Mission régionale d'autorité environnementale  
**Grand Est**

**Avis conjoint sur le projet de centrale photovoltaïque au sol à  
Sainte-Menehould (51) porté par la société Third Step Energy  
et  
sur la mise en compatibilité n°2 du plan local d'urbanisme (PLU) de  
la commune de Sainte-Menehould (51) emportée par déclaration du  
projet**

n°MRAe 2023APGE31  
n°MRAe 2023AGE28

**Figure 4 : Principaux éléments du projet photovoltaïque**

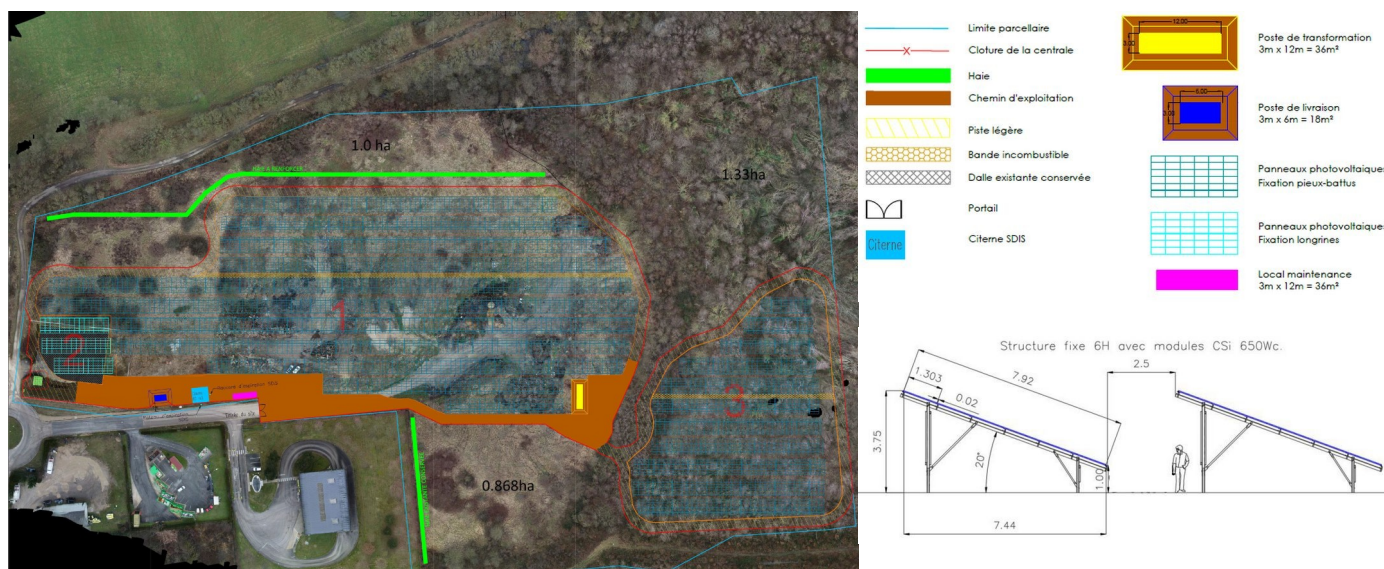
Concernant l'ancrage au sol, le dossier précise que des pieux battus ancrés dans le sol seront privilégiés pour la majeure partie des tables (**1 560 pieux prévus enfoncés jusqu'à une profondeur de 2 m**). Des longrines seront utilisées pour les tables au sud-ouest du projet, car elles s'implantent sur une dalle en béton qui sera conservée (ancienne station-service avec une zone de stockage de fioul). Toutefois, une étude géotechnique en amont des travaux permettra de définir les caractéristiques précises des fondations.

**L'Ae s'interroge sur l'opportunité de l'usage de pieux battus ancrés dans le sol sur le site d'une ancienne décharge.**

**Afin de caractériser les enjeux relatifs aux eaux souterraines, l'Ae recommande de compléter le dossier par les impacts sur les eaux souterraines liés aux technologies d'ancrage retenues.**

**Elle recommande au pétitionnaire de prendre toutes les dispositions pour éviter tout rejet ou infiltration dans le sol de matières susceptibles de contaminer les eaux souterraines, pendant la phase de chantier et la phase d'exploitation.**

**Figure 5 : Synthèse des enjeux écologiques (gauche) et variante retenue du projet (droite)**

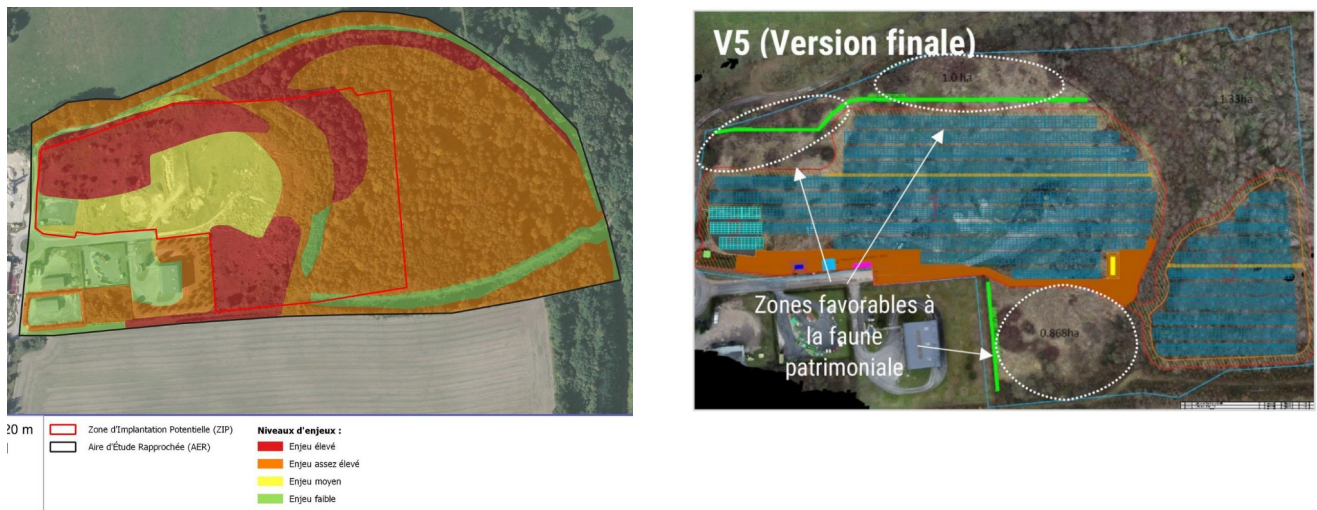
Concernant la trame verte et bleue et les boisements défrichés (1,1 ha), l'Ae regrette que le pétitionnaire n'ait pas évité totalement les habitats forestiers, ou à défaut n'ait pas proposé de mesures de compensation.

***L'Ae réitère sa recommandation d'éviter le défrichement des milieux boisés sur le site du projet.***
